嘉磐惠文

申請日期	年 月 日	戶別	14 樓 E 戶
------	-------	----	----------

客戶工程變更單

E戶 建築平面圖(套上層樑)

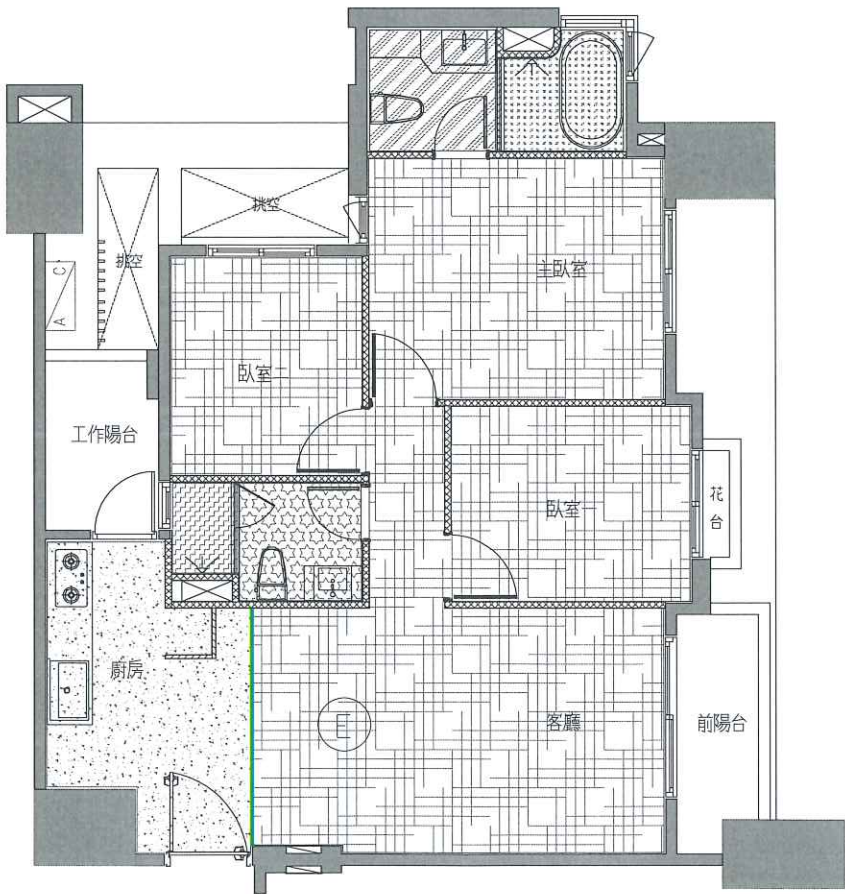
1.輕隔間、油漆範圍變更

2.廚房變更包含：

- a.電器櫃(含設備)追減
- b.BEST炊飯器追加(點交)
- c.選配氣炸烤箱追加(點交)
- d.SVAGO洗碗機變更BOSCH洗碗機
- e.水槽選色(灰)+下崁
- f.天花板、立板、油漆追減

3.主浴變更包含：

- a.地壁磚追減，**管道間變更更直角**
- b.天花板、油漆追減
- c.浴缸(含給排水)、浴櫃、龍頭、面盆、淋浴門、門檻、燈具x3、轉角籃、置物架追減
- d.除霧鏡、馬桶、淋浴龍頭、暖風機點交

4.客浴變更包含：

- a.地壁磚追減
- b.天花板、油漆追減
- c.浴櫃、面盆、龍頭、燈具x3、淋浴門、門檻、轉角籃、置物架追減
- d.除霧鏡、馬桶、淋浴龍頭抽風機點交

※全室天花板追減管線外露，結構頂板不補油漆

※浴室追減磁磚，防水不保固

E戶 地坪材質範圍示意平面圖

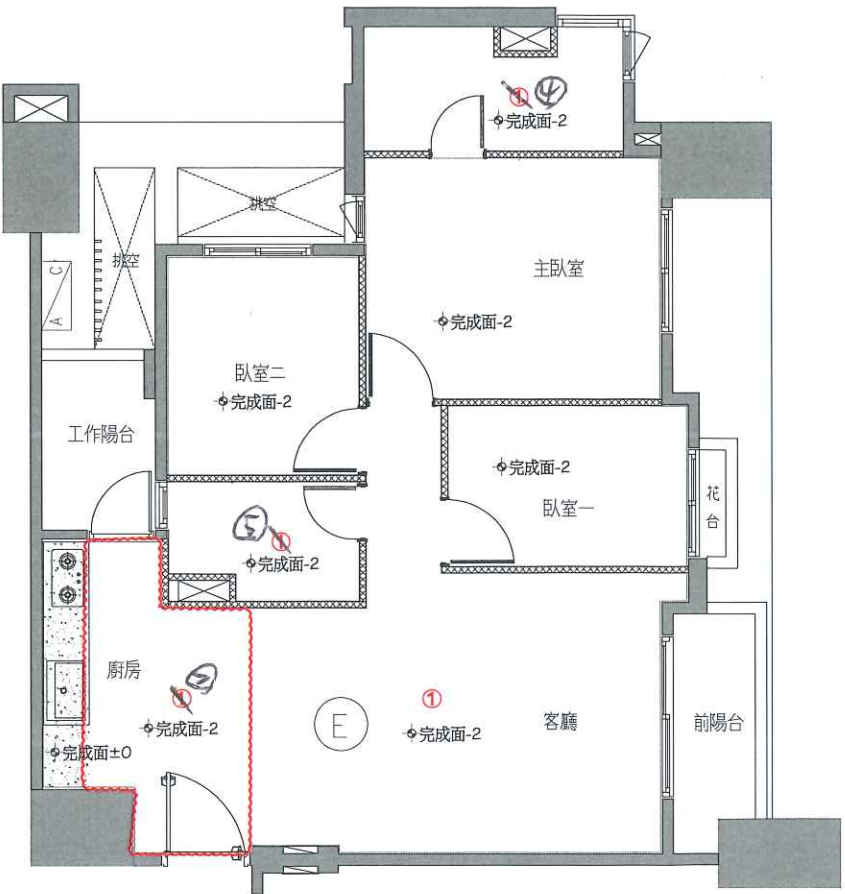
★ 全完毛坯地坪

① 均須鋪設鋼絲網+緩衝材
厚度須達 5cm 以上

② 法規要求如上，是否客要有告知，
可達到及追加？！
→ 已追加 (建築 No. 5)

E戶 地坪材質範圍示意平面圖

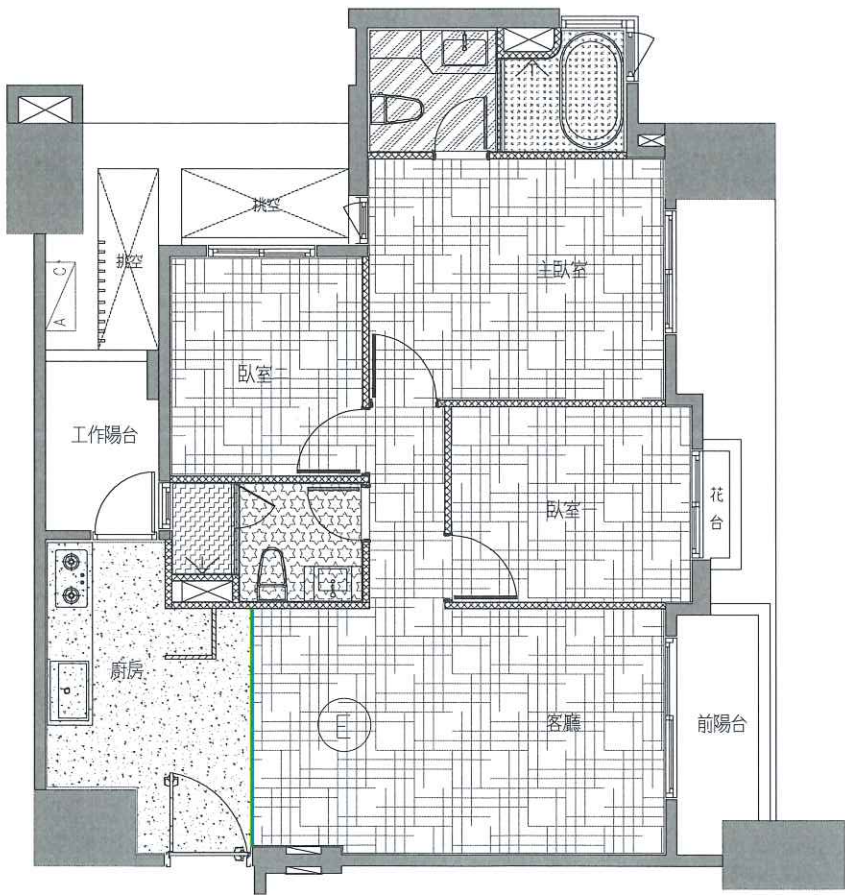
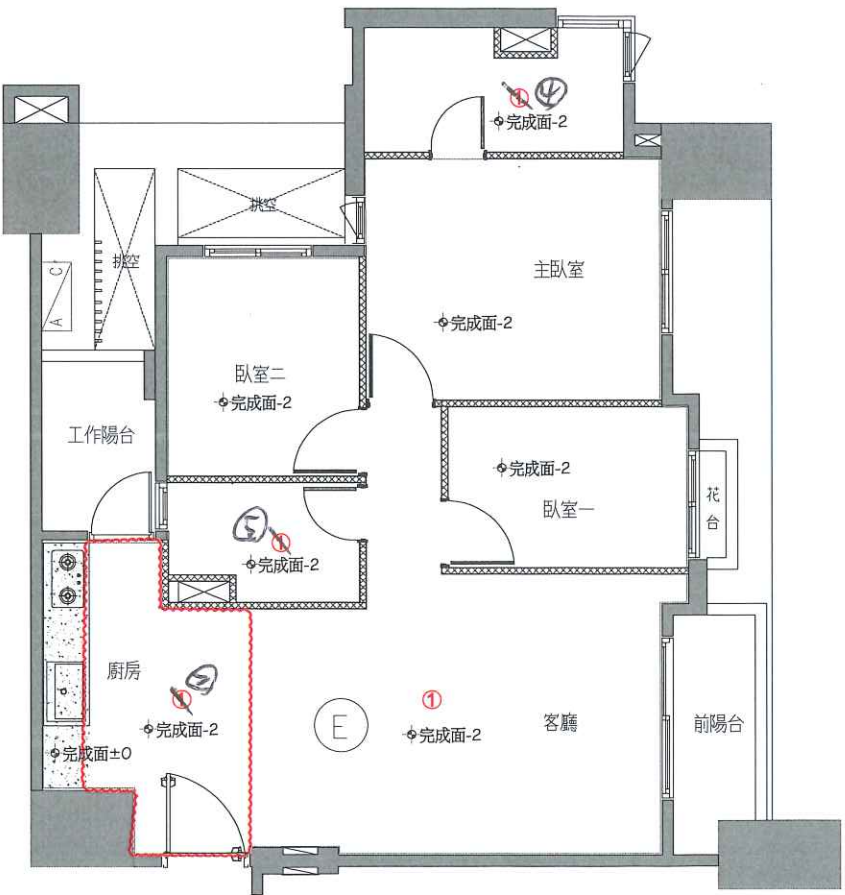
1.木地板追減

2.玄關、廚房地磚範圍變更

3.降躁範圍變更

4.主浴地磚追減

5.客浴地磚追減

E戶 天花板範圍示意平面圖(套上層樑)

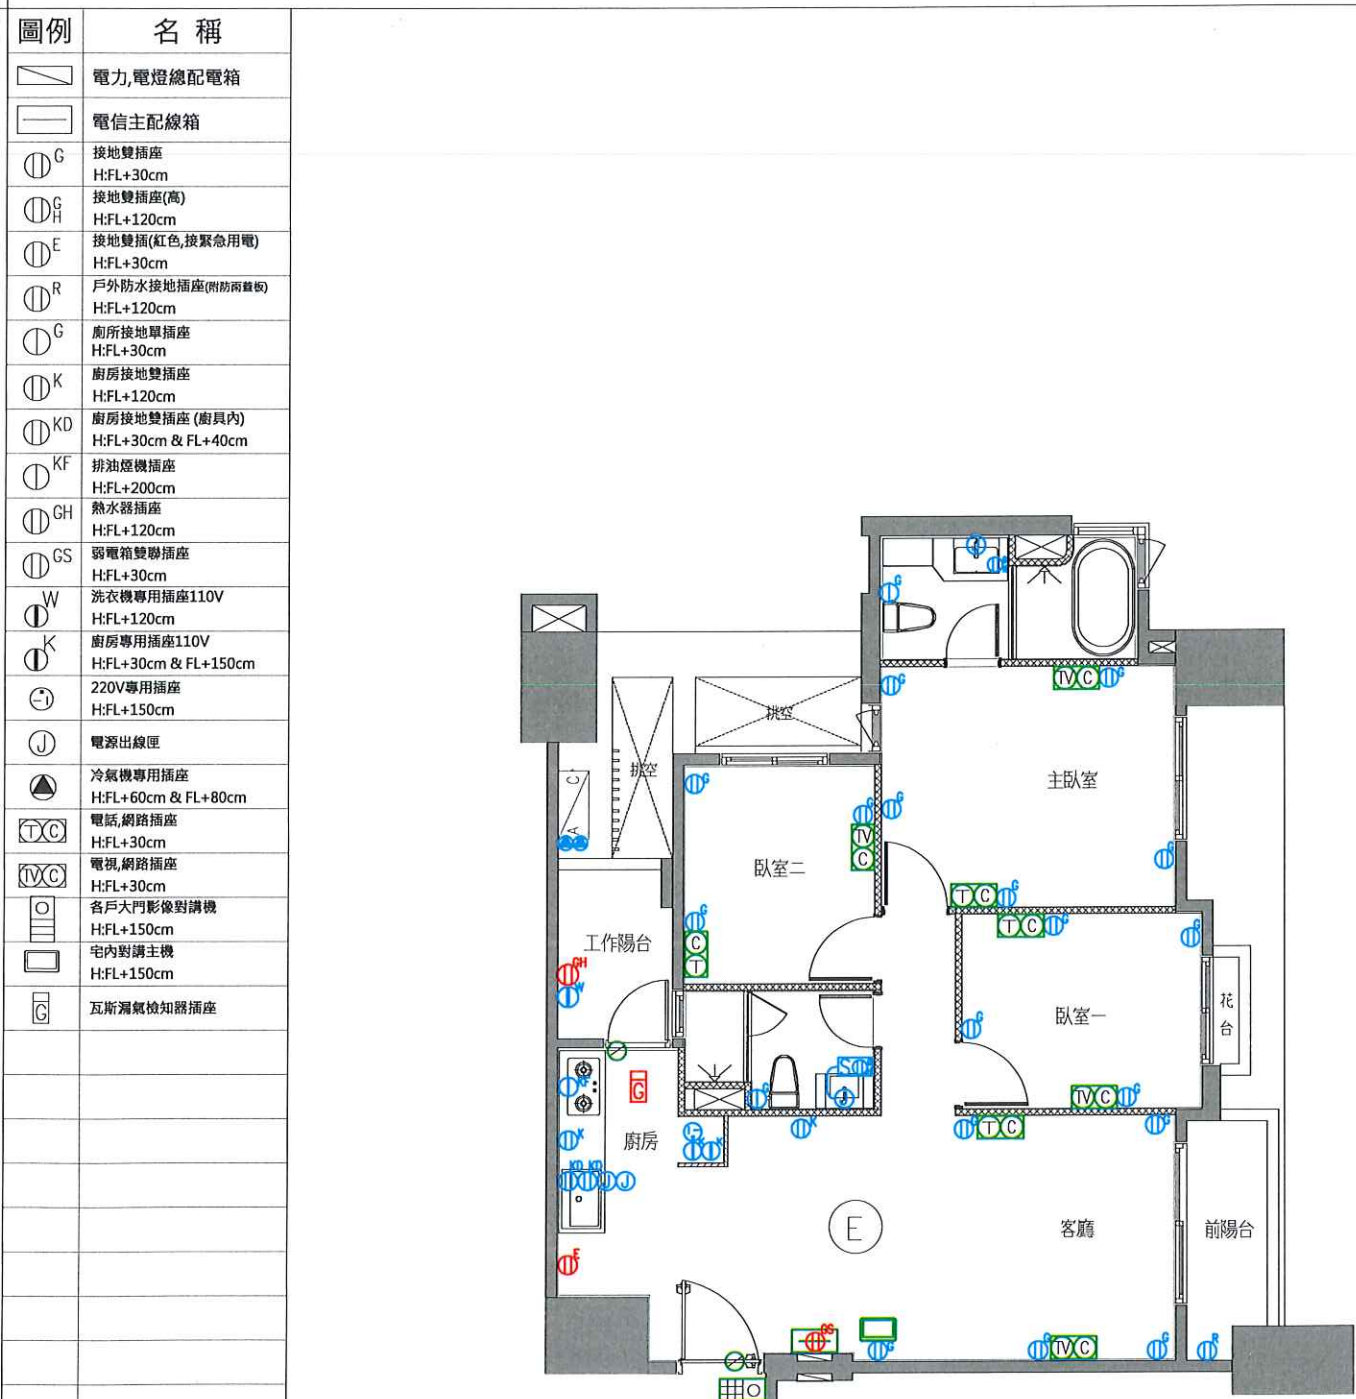
1.天花板、立板、油漆追減

2.天花板、油漆追減

全室天花板追減管線外露，結構頂板不補油漆

E戶 插座及弱電位置示意平面圖

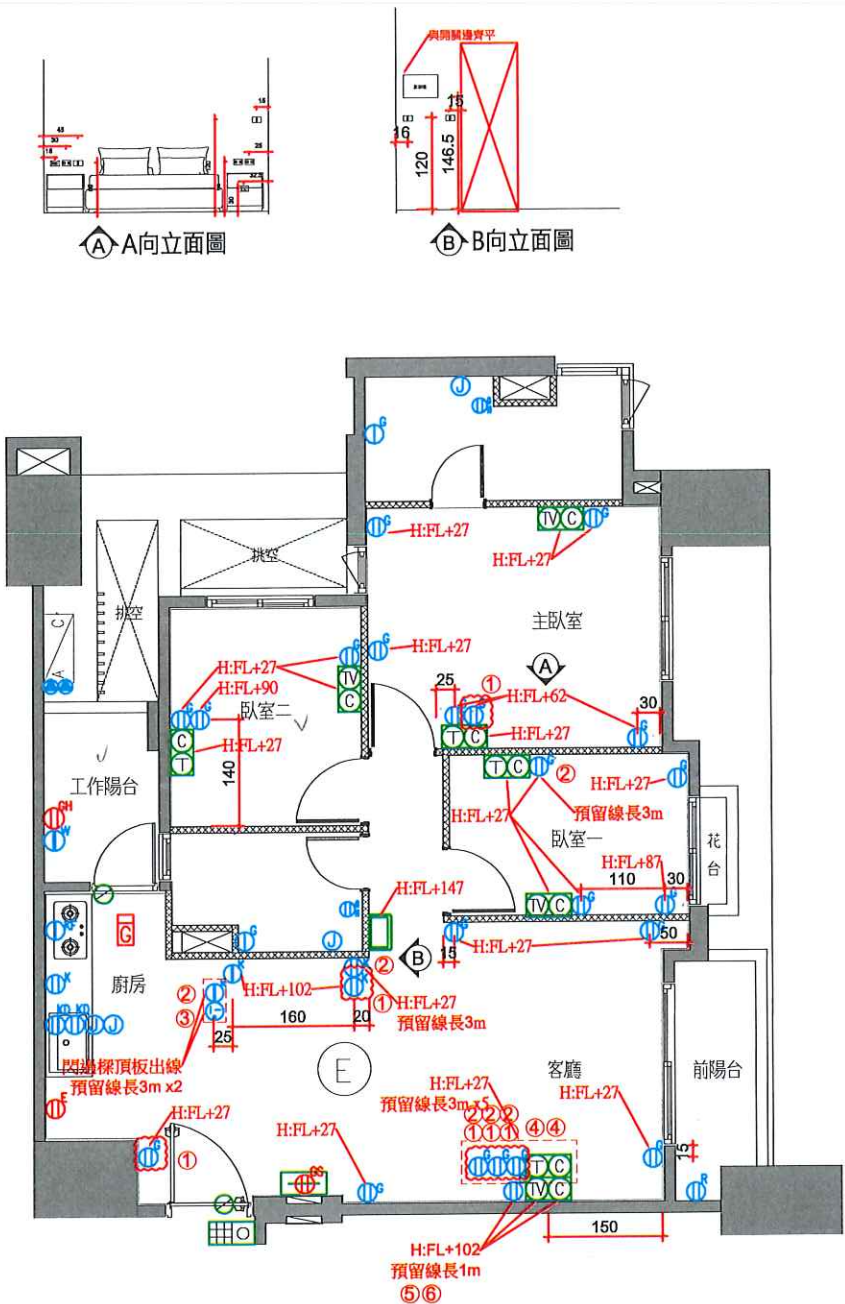
- 1.110V插座追加x6
- 2.110V插座線長3m追加x6
- 3.220V插座線長3m追加x1
- 4.弱電插座線長3m追加x2
- 5.110V插座線長1m追加x1
- 6.弱電插座線長1m追加x2

E戶 電燈開關及迴路示意圖(套上層樑)

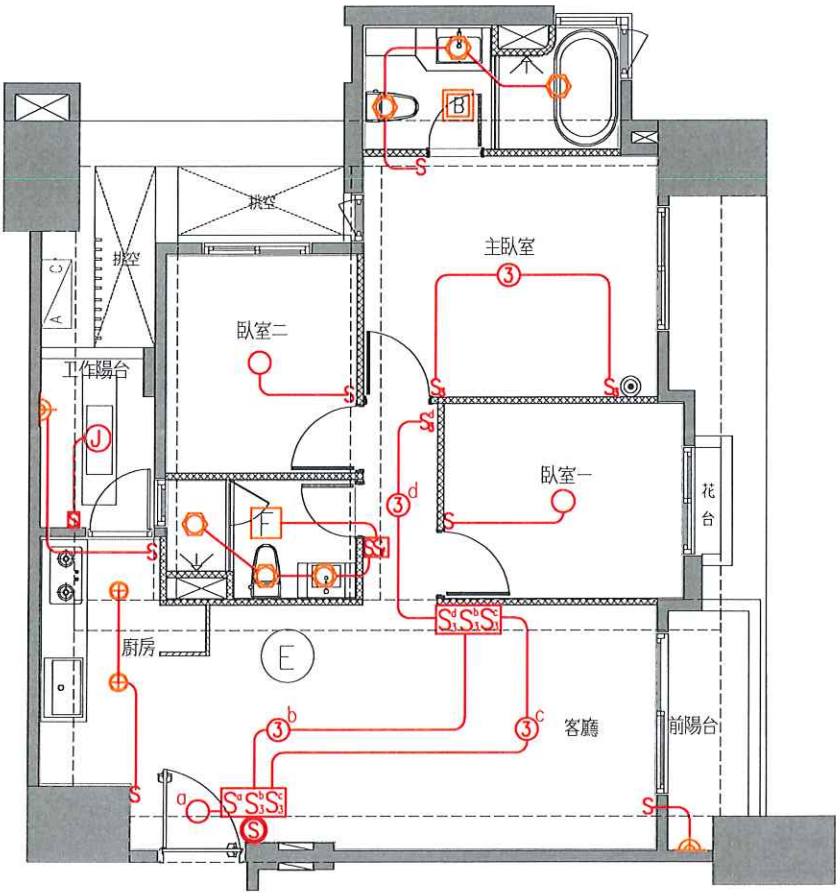
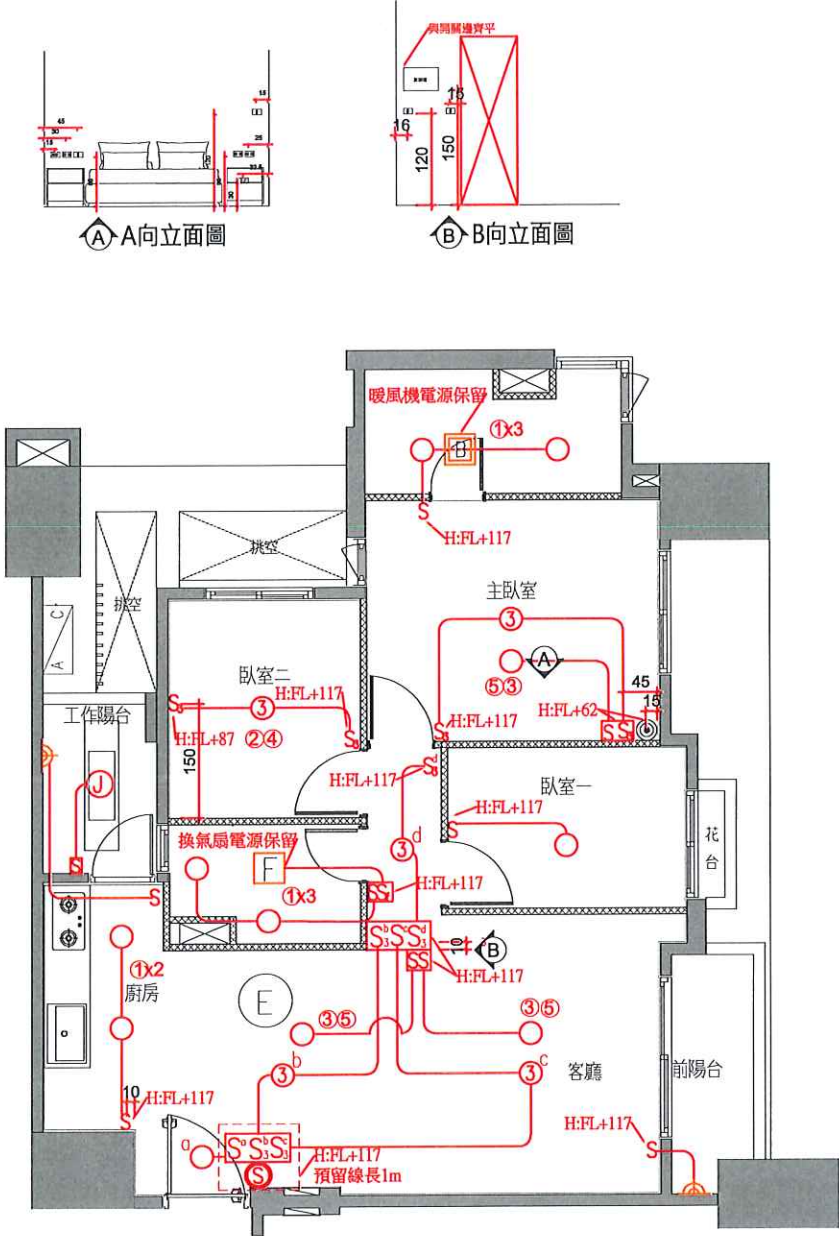
- 1.燈具追減x8
- 2.單切開關追減x1
- 3.單切開關追加x3
- 4.雙切開關追加x1
- 5.燈具出口追加x3

開關皆為橫式

E戶 排水示意平面圖(套下層樑)

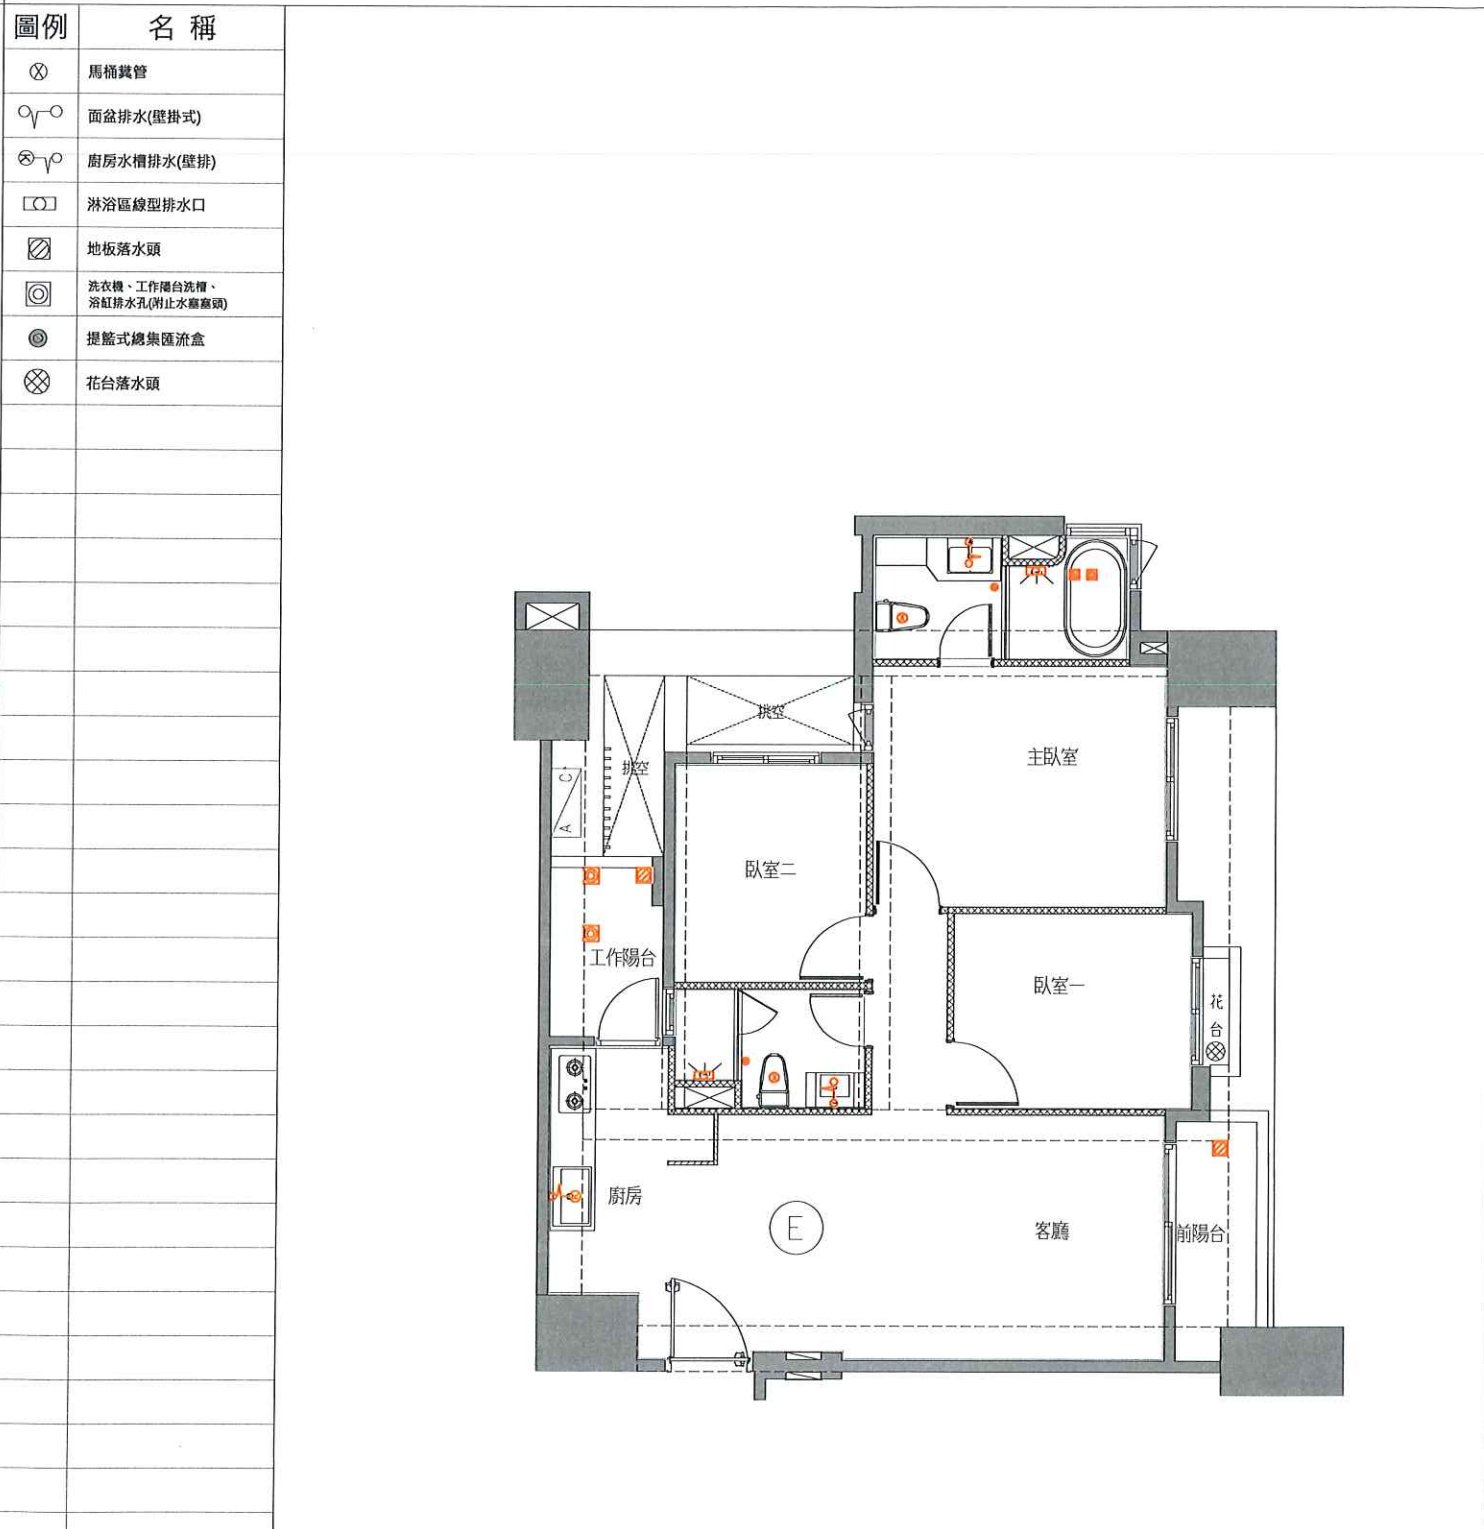
- 1.浴缸(含給排水)追減
- 2.
- 3.
- 4.
